### Concours pour les Abattoirs de Lausanne.

#### Extrait du rapport du Jury.

## Remarques sur le concours des Abattoirs de la Ville de Lausanne.<sup>1</sup>

VI<sup>e</sup> prix : projet « Pâté froid », de M. G. Epitaux, architecte, à Lausanne.

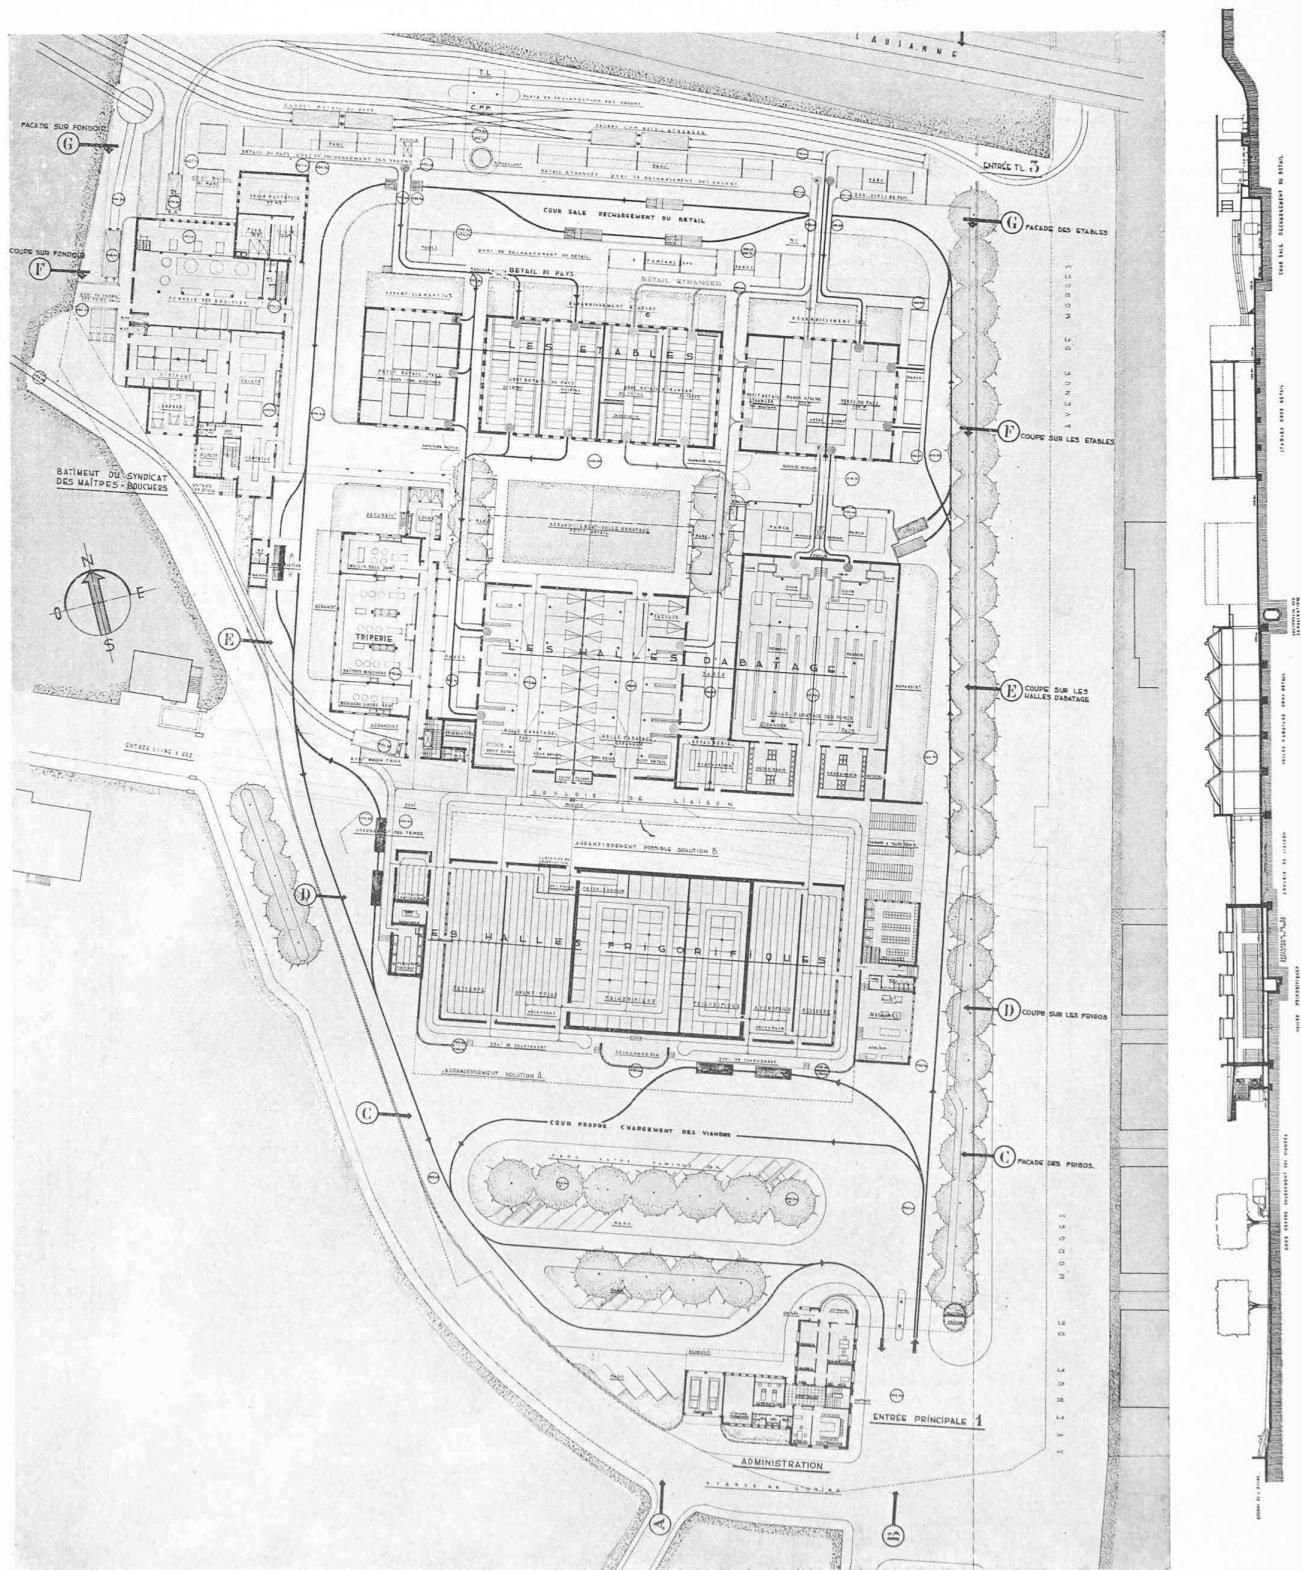
#### Nº 12. — *Pâté froid* (reproduction page 124).

Disposition normale des bâtiments, mais trop grands espaces libres entraînant un long parcours entre les services. Proximité de la route cantonale des étables et halles d'abatage des porcs, qui ne devraient pas être placés à l'Est. Entrée principale étroite. La liaison entre voies T. L. et quai au travers des voies C. F. F. est inacceptable. Hauteur sous passerelle insuffisante pour le passage des camions. Boyaudeur mal placée et en conflit avec circuit propre. La liaison entre halle d'abatage et frigorifique, partiellement à ciel ouvert, n'est pas admissible. Local pour viandes en observation mal placé. Les locaux des fours et autopsie ne doivent pas être incorporés au bâtiment des Maîtres-bouchers. Bâtiment de la Direction excentrique. Les lanternes sur les frigos ne sont pas désirables. Surfaces et cubes exagérés.
